発電用原子力設備規格 材料規格（2020年版） JSME S NJ1-2020

技術評価に関する検討チーム会合における日本機械
学会への説明依頼事項（案）に対する回答

2023年2月2日

（一社）日本機械学会 発電用設備規格委員会
原子力専門委員会 材料分科会

図 ASME 規格相当材同定フロー(2012年版制定時)

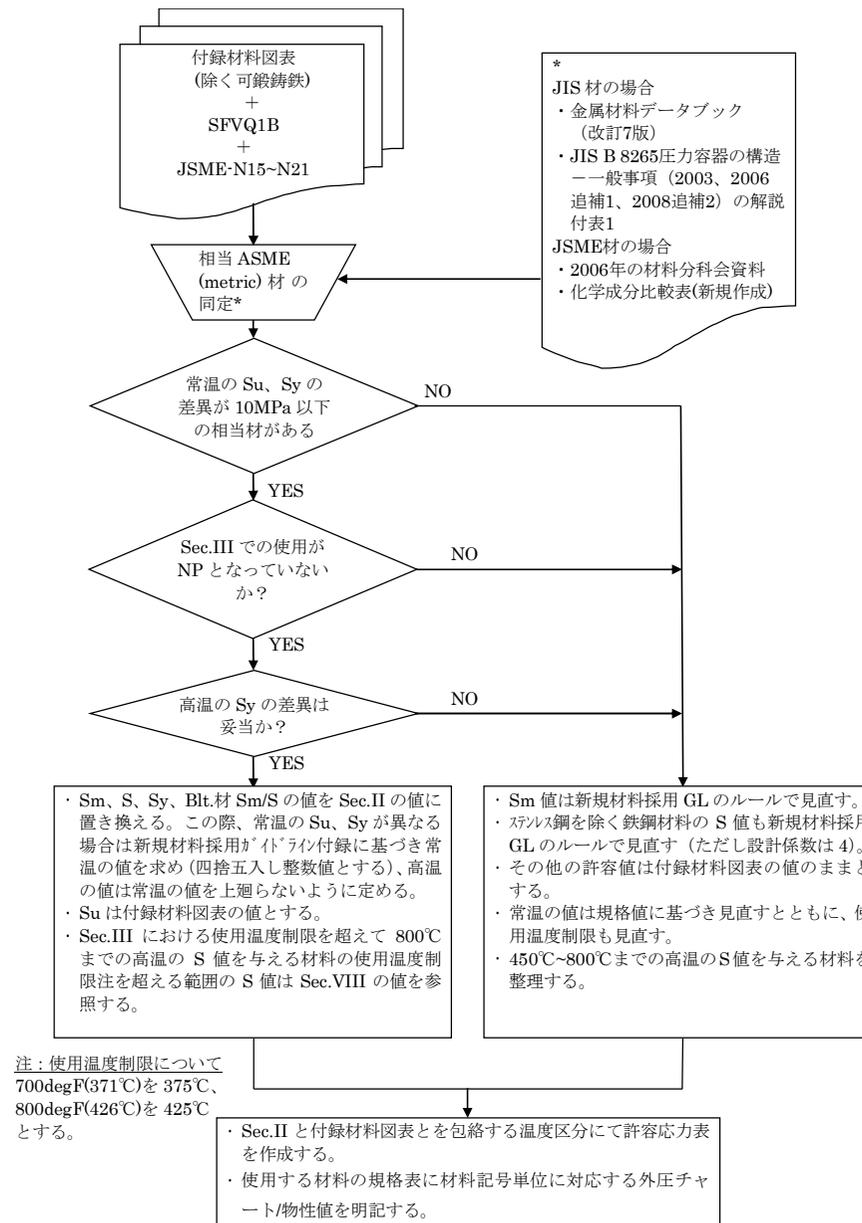
(a) ASME 規格相当材の同定方法について、詳しく説明して下さい。

- ◆ JIS材の場合は金属材料データブックとJIS B 8265 を、原子力発電用規格材 (JSME材) の場合は2006年の発電用設備規格委員会材料分科会資料と化学成分比較表をもとに、化学成分等から相当ASME材を選定し、機械的性質を比較して、ASME規格相当材を同定した。
- ◆ 「金属材料データブックJISと主要海外規格対照改訂7版」は、日本規格協会による編集で、JISハンドブック「鉄鋼」・「非鉄」の2008年版の“JIS と関連外国規格との比較表”に基づき作成されている (JISについては、2008年4月20日官報告示分までで、海外規格もこれに準じている)。
- ◆ その特徴は、JISを中心に対照規格としてAA・ASTM・AISI・SAE・BS. ・DIN・VDEh・NF・ISO・ENが収録されていることであり、金属材料別に各類似の材料規格、JISから類似の海外規格、海外規格から類似のJIS、化学成分、引用試験を知ることができる。
- ◆ この金属材料データブックを活用した場合の任意のJIS材のASME規格相当材の同定のための手順は次頁のとおりである。(図 ASME 規格相当材同定フロー参照)

- ① 任意のJIS材の類似のASTM材を探す。
- ② JIS材の常温規格値と類似のASTM材の常温規格値の差異が10MPa以内であることを確認する。
- ③ 当該ASTM材がASME規格Section II (材料)にエンドースされているか否かを調べる。(エンドースされていればA-XXXのASTMの規格番号がSA-XXX となっている。)
- ④ Section II Part DのTable 1A(鉄鋼材料のS値)及びTable 1B(非鉄金属のS値)においてSection III(原子力)での使用の可否(「NP」となっていないこと)と使用温度制限を確認する。
- ⑤ 高温の S_y 値の差異が使用温度制限以内の温度において10MPa 以内であることを確認する。

なお、高温の S_y の差異が10MPa を超えたものについては、その差異の妥当性について、高温の S_y や S_u のトレンドカーブ、値の保守性等を確認して、材料の専門家による合意の上でASME 規格相当材と同定した。

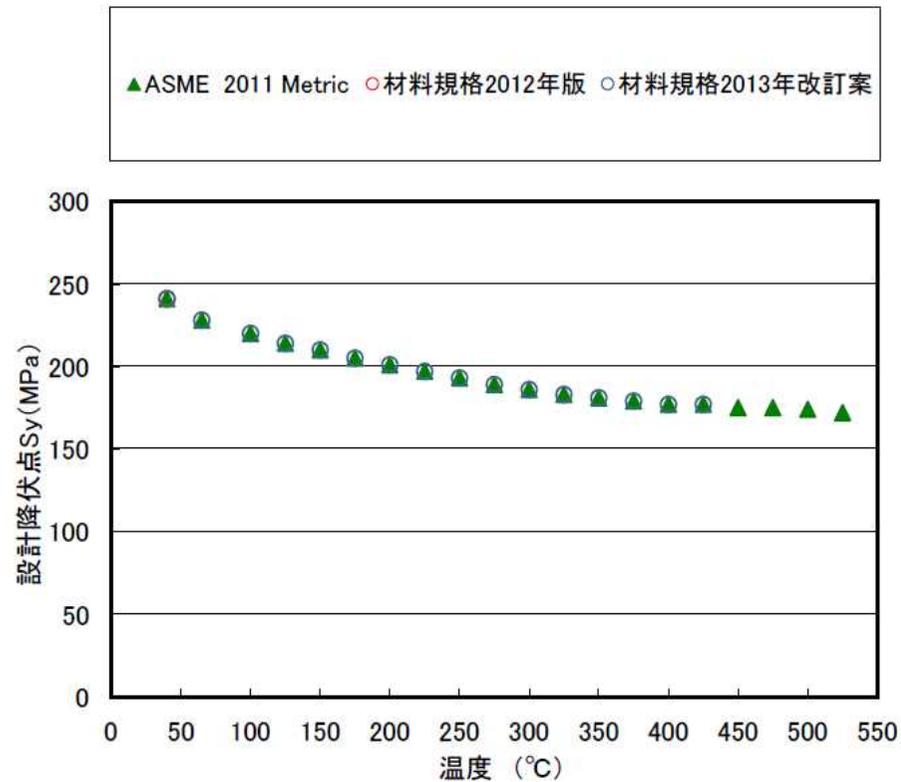
(c) ASME 相当材と同定した材料の S_y 値、 S_u 値及び S 値を ASME規格値と同じとすることの技術的妥当性について説明して下さい。

- ◆2013年追補においてJSME N12「耐食耐熱合金」GNCF2及びGNCF3の S 値を設計係数4.0ベースの値から設計係数3.5ベースの値に見直すとともに、 S_y 値及び S_u 値を追加した。

□ S_y : JSME材の規格値と相当ASME材の小さい方の値

□ S_u : JSME材の規格値と相当ASME材の値を1.1で除した値の小さい方の値

□ S : $S_u/3.5$ と $0.9S_y$ の小さい方の値(新規材料採用ガイドライン)
